改善対策情報

平成 29 年 9 月 21 日届出。 改善対策番号 529

1. 不具合の内容

改善箇所説明図

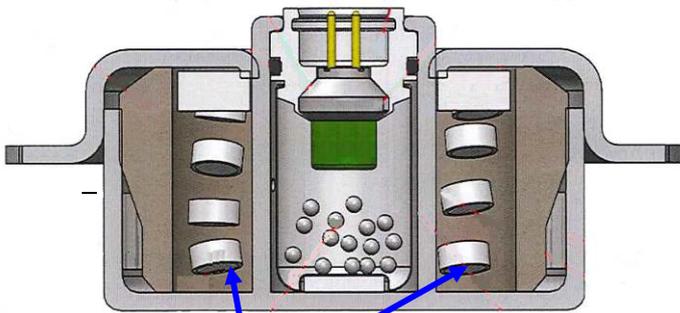
不具合発生箇所

運転者席側エアバッグのインフレーター(膨張装置)において、高温多湿の環境下での長期使用によりガス発生剤が劣化することがある。そのため、エアバッグ展開時にインフレーター内圧が異常上昇して、インフレーター容器が破損するおそれがある。

改善措置の内容

全車両、予防的措置として運転者席側エアバッグアッセンブリを対策品と交換する。

注: 内は交換する部品を示す。

識別: 作業完了車には、車名型式名板の車台番号横に黄色または白色ペイントを塗布する。
